Обследование доступности для инвалидов и МГН

**ГБПОУ «Зеленокумский многопрофильный техникум»
Советский район г.Зеленокумск ул.Кочубея -66.**

Обследование доступности для инвалидов и МГН важнейших объектов и услуг социальной инфраструктуры

Путь (пути) движения на территории

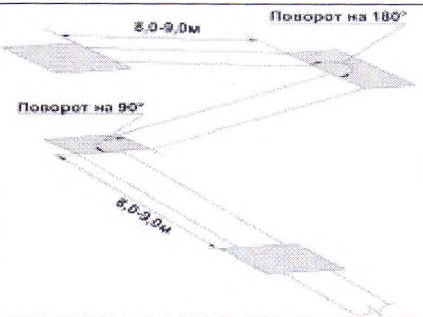
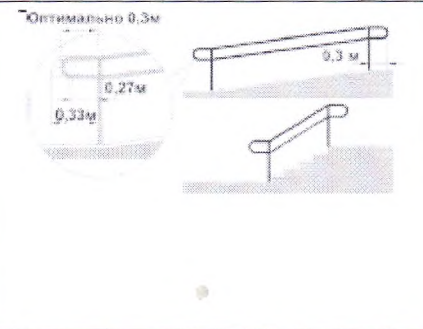
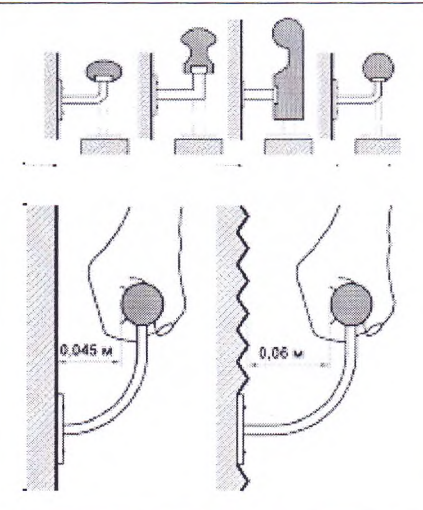
1.3.	<p>Является ли маршрут движения гладким,</p>	<p><input type="checkbox"/> Да</p>			<p>Привести в</p>
------	--	------------------------------------	--	--	-------------------

обозначенным и с нескользящим покрытием? К,О,С	<input checked="" type="checkbox"/> Нет Осмотр			соответствие
1.4.	Какова общая протяженность маршрута доступного для МГН от остановки общественного транспорта до объекта? К,О	Измерение			Привести в соответствие

Пандус (наружный)

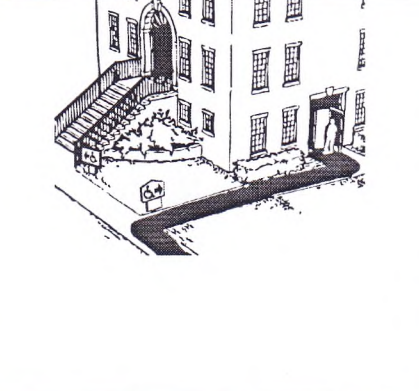
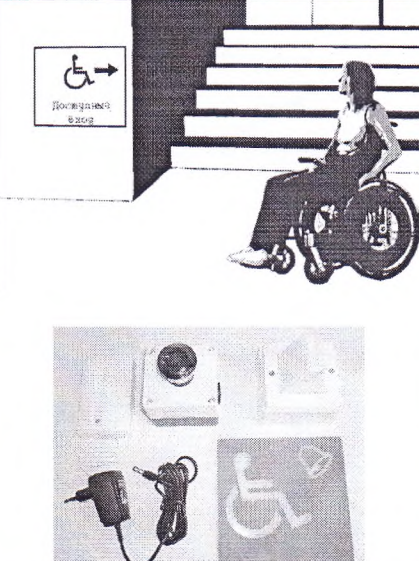
1.15	Ширину марша пандуса следует принимать при исключительно одностороннем движении не менее 1,0м, в остальных случаях – по ширине полосы движения. Поручни в этом случае принимать по ширине пандуса К,С	<input type="checkbox"/> Да <input checked="" type="checkbox"/> Нет Измерение:		Прив ести в соотв етств ие

1.16	Ограждения с поручнями необходимо устанавливать вдоль обеих сторон всех пандусов и лестниц, а также у всех перепадов высот горизонтальных поверхностей более 0,45 м на высоте 0,9 м (допускается от 0,85 до 0,92 м), у пандусов – дополнительно и на высоте 0,7 м К,С	<input type="checkbox"/> Да <input checked="" type="checkbox"/> Нет Измерение:		Прив ести в соотв етств ие

1.17	Максимальная высота одного подъема (марша) пандуса не должна превышать 0,8м при уклоне не более 1:20 (5%) К,С	<input type="checkbox"/> Да <input checked="" type="checkbox"/> Нет Измерение:		Прив ести в соотв етств ие

1.18	<p>Горизонтальные площадки должны быть устроены через каждые 8,0 – 9,0 м длины марша пандуса, также при каждом изменении направления пандуса).</p> <p>К,С</p>	<input type="checkbox"/> Да <input checked="" type="checkbox"/> Нет Измерение:		Привести в соответствие

1.19	<p>Завершающие горизонтальные части поручня должны быть длиннее марша лестницы или наклонной части пандуса 0,3 м (от 0,27 до 0,33 м) и иметь не травмирующее.</p> <p>К,С</p>	<input type="checkbox"/> Да <input checked="" type="checkbox"/> Нет Измерение:		Привести в соответствие

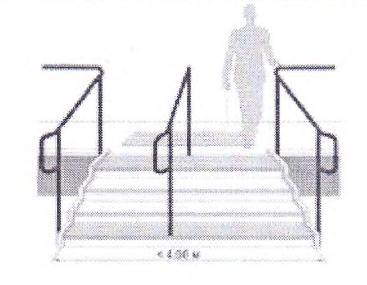
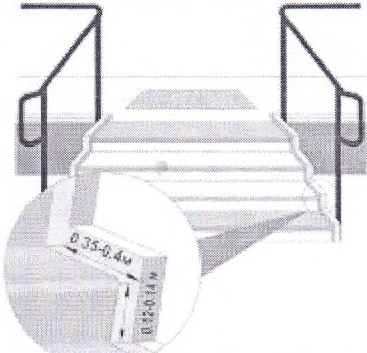
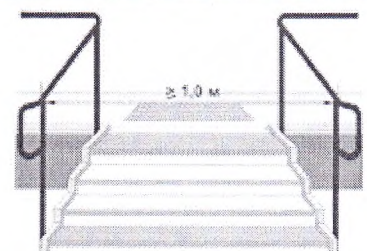
1.21	<p>Имеется ли на парковке достаточное количество доступных мест? Если нет, то количество парковочных мест согласовано с общественными организациями инвалидов?</p> <p>К,О,С,Г</p>	<input type="checkbox"/> Да <input checked="" type="checkbox"/> Нет Осмотр.	<p>10% мест (но не менее одного места) в том числе 5% для автотранспорта инвалидов на кресле-коляске до 100 вкл. 5%, но не менее 1 от 101 до 200 -5 мест и доп. 3%; от 201 до 1000 - 8 мест и доп. 2%; 1001 место и более - 24 места + не менее 1% на каждые 100 мест свыше</p>	Привести в соответствие

1.23	Доступные парковочные места имеют размер 6,0х3,6 м и 1,2 м К,О,С, Г	<input type="checkbox"/> Да <input checked="" type="checkbox"/> Нет Измерение:		линий Передать покраску линий

1.24	Доступные места для автомашин, салоны которых приспособлены для инвалидов на креслах-колясках имеют: ширина боковых подходов не менее 2,5 м К	<input type="checkbox"/> Да <input checked="" type="checkbox"/> Нет Измерение:		Создать доступные места парковки

1.28	Выделяемые места должны обозначаться знаками, принятыми на поверхности покрытия стоянки и продублированы знаком на вертикальной поверхности (стене, столбе, т.п.) расположенным на высоте не менее 1,5 м. К,О,С,Г	<input type="checkbox"/> Да <input checked="" type="checkbox"/> Нет Осмотр <input type="checkbox"/> Да <input checked="" type="checkbox"/> Нет Измерение:		Привести в соответствие
1.29	Удаленность мест стоянок для автотранспорта инвалидов не далее 100 м от входов в общественные здания. К,О,С,Г	<input type="checkbox"/> Да <input checked="" type="checkbox"/> Нет Измерение:		Обеспечить выполнение требований

Пандус (наружный)

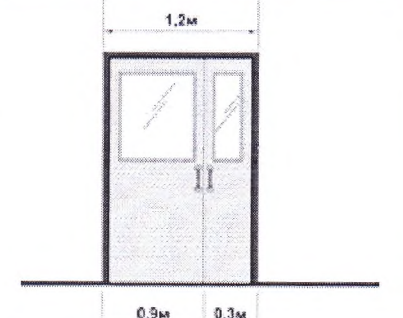
<p>28</p>	<p>Ширину марша пандуса следует принимать при исключительно одностороннем движении не менее 1,0м, в остальных случаях – по ширине полосы движения. Поручни в этом случае принимать по ширине полосы движения по ширине пандуса .</p> <p>К,О,С</p>	<p><input type="checkbox"/> Да <input checked="" type="checkbox"/> Нет</p> <p>Измерение:</p>			<p>Привести в соответствие</p>
<p>29</p>	<p>Ограждения с поручнями необходимо устанавливать вдоль обеих сторон всех пандусов и лестниц, а также у всех перепадов высот горизонтальных поверхностей более 0,45 м на высоте 0,9 м (допускается от 0,85 до 0,92 м), у пандусов – дополнительно и на высоте 0,7 м (п. 5.2.15).</p> <p>К,О,С</p>	<p><input type="checkbox"/> Да <input checked="" type="checkbox"/> Нет</p> <p>Измерение:</p>			<p>Привести в соответствие</p>

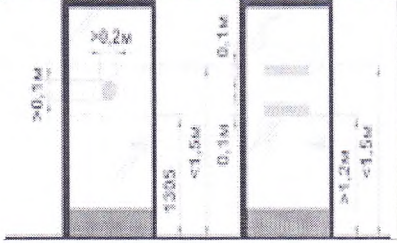
<p>2.10</p>	<p>Максимальная высота одного подъема (марша) пандуса не должна превышать 0,8м при уклоне не более 1:20 (5%) К,О,С</p>	<p><input type="checkbox"/> Да <input checked="" type="checkbox"/> Нет Измерение:</p>			<p>Привести в соответствие</p>
<p>2.11</p>	<p>Горизонтальные площадки должны быть устроены через каждые 8,0 – 9,0 м длины марша пандуса, также при каждом изменении направления пандуса К,О,С</p>	<p><input type="checkbox"/> Да <input checked="" type="checkbox"/> Нет Измерение:</p>			<p>Привести в соответствие</p>
<p>2.12</p>	<p>Завершающие горизонтальные части поручня должны быть длиннее марша лестницы или наклонной части пандуса 0,3 м (от 0,27 до 0,33 м) и иметь не травмирующее завершение К,О,С</p>	<p><input type="checkbox"/> Да <input checked="" type="checkbox"/> Нет Измерение:</p>			<p>Передать или заменить поручни</p>
<p>2.13</p>	<p>Поручни рекомендуется применять округлого сечения диаметром от 0,04 до 0,06 м Расстояние в свету между поручнем и стеной должно быть не менее 0,045м для гладких поверхностей и не менее 0,06м для шероховатых поверхностей К,О,С</p>	<p><input type="checkbox"/> Да <input checked="" type="checkbox"/> Нет Измерение: <input type="checkbox"/> Да <input checked="" type="checkbox"/> Нет Измерение:</p>			<p>Привести в соответствие</p>

Дверь (входная)

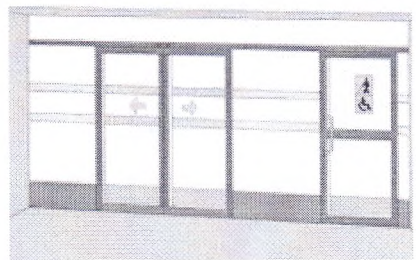
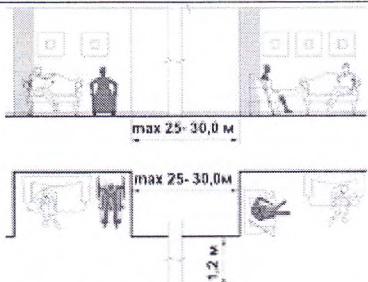
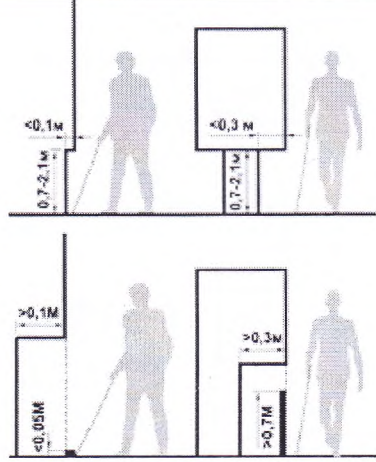
2.20	Смотровые панели в полотнах наружных дверей заполненные прозрачным и ударопрочным материалом, нижняя часть которых располагается в пределах от 0,5 до 1,2 м от уровня. К	<input type="checkbox"/> Да <input checked="" type="checkbox"/> Нет Измерение:		Привести в соответствие

2.21	Нижняя часть стеклянных дверных полотен должна быть защищена противоударной полосой на высоту не менее 0,3 м от уровня. К	<input type="checkbox"/> Да <input checked="" type="checkbox"/> Нет Измерение:		Привести в соответствие

2.22	Контрастная маркировка на прозрачных полотнах дверей не менее высотой 0,1 м, шириной не менее 0,2 м, Высота от поверхности пути на уровне не ниже 1,2 м, не выше 1,5 м С	<input type="checkbox"/> Да <input checked="" type="checkbox"/> Нет Измерение:		Привести в соответствие

2.25	Усилие для распашных дверей с доводчиком 19,5Нм Дверь должна закрываться с задержкой минимум 5 секунд при открытии на 90 градусов К,О	<input type="checkbox"/> Да <input checked="" type="checkbox"/> Нет Измерение:		Привести в соответствие Отрегулировать доводчик двери

Лестница (внутри здания).

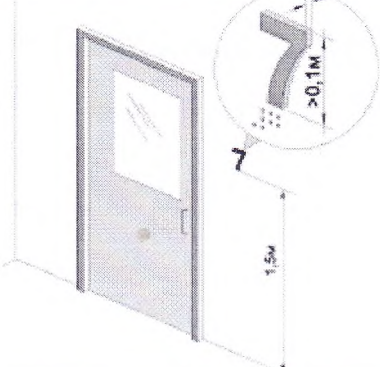
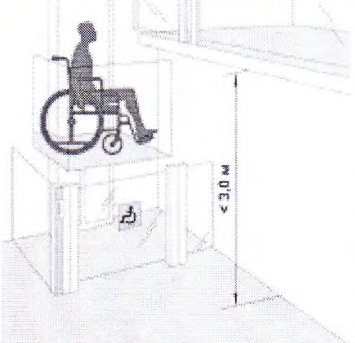
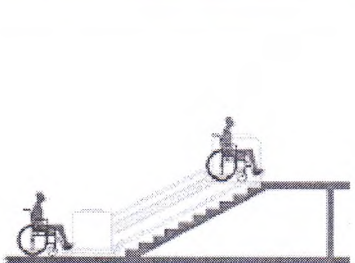
3.12	Предупреждающие указатели, контрастно окрашенная поверхность на участках пола перед дверными проемами и входами на лестницы, перед поворотом путей движения на расстоянии 0,6 м. Зоны «возможной опасности» с учетом проекции движения дверного полотна должны быть обозначены. О,С	<input type="checkbox"/> Да <input checked="" type="checkbox"/> Нет Измерение:		Запланирован к исполнению из внебюджетных средств	Привести в соответствие

3.13	Завершающие горизонтальные части поручня должны быть длиннее марша лестницы или наклонной части пандуса 0,3 м (от 0,27 до 0,33 м) и иметь не травмирующее завершение О,С	<input type="checkbox"/> Да <input checked="" type="checkbox"/> Нет Измерение:			Привести в соответствие

3.14	Поручни рекомендуется применять округлого сечения диаметром от 0,04 до 0,06 м Расстояние в свету между поручнем и стеной должно быть не менее 0,045м для гладких поверхностей и не менее 0,06м для шероховатых поверхностей О,С	<input type="checkbox"/> Да <input checked="" type="checkbox"/> Нет Измерение: <input type="checkbox"/> Да <input checked="" type="checkbox"/> Нет Измерение:			Привести в соответствие

Душевые кабины /ванные комнаты.

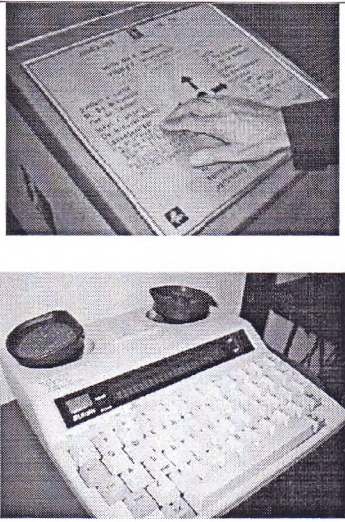
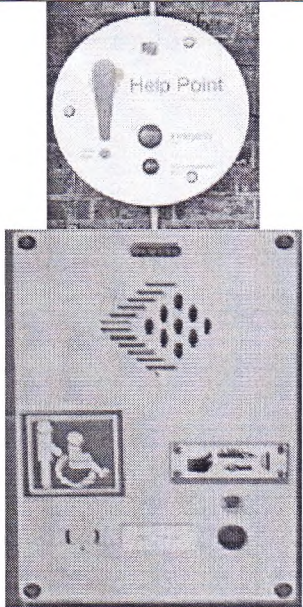
<p>5.16</p>	<p>В помещениях доступных душевых следует предусматривать не менее одной кабины, оборудованной для инвалида на кресле-коляске, перед которой следует предусматривать пространство для подъезда кресла-коляски . К</p>	<p><input type="checkbox"/> Да <input checked="" type="checkbox"/> Нет Осмотр:</p>		<p>Привести в соответствие</p>
<p>5.17</p>	<p>Для инвалидов с нарушением опорно-двигательного аппарата и недостатками зрения закрытые душевые кабины с открыванием двери наружу и входом непосредственно из гардеробной с нескользким полом и поддоном без порога. К,О,С</p>	<p><input type="checkbox"/> Да <input checked="" type="checkbox"/> Нет Осмотр:</p>		<p>Привести в соответствие</p>
<p>5.18</p>	<p>Доступная душевая кабина для МГН оборудована переносным или закрепленным на стене складным сиденьем, расположенным на высоте не более 0,48 м от уровня поддона; ручным душем; настенными поручнями. К,О</p>	<p><input type="checkbox"/> Да <input checked="" type="checkbox"/> Нет Измерение:</p>		<p>Привести в соответствие</p>

5.19	Глубина сиденья не менее 0,48 м, длина – 0,85 м. К	<input type="checkbox"/> Да <input checked="" type="checkbox"/> Нет Измерение:			Привести в соответствие
5.20	Габариты поддона (трапа) не менее 0,9×1,5 м, свободной зоны – не менее 0,8 x1,5 м. К,О	<input type="checkbox"/> Да <input checked="" type="checkbox"/> Нет Измерение:			Привести в соответствие
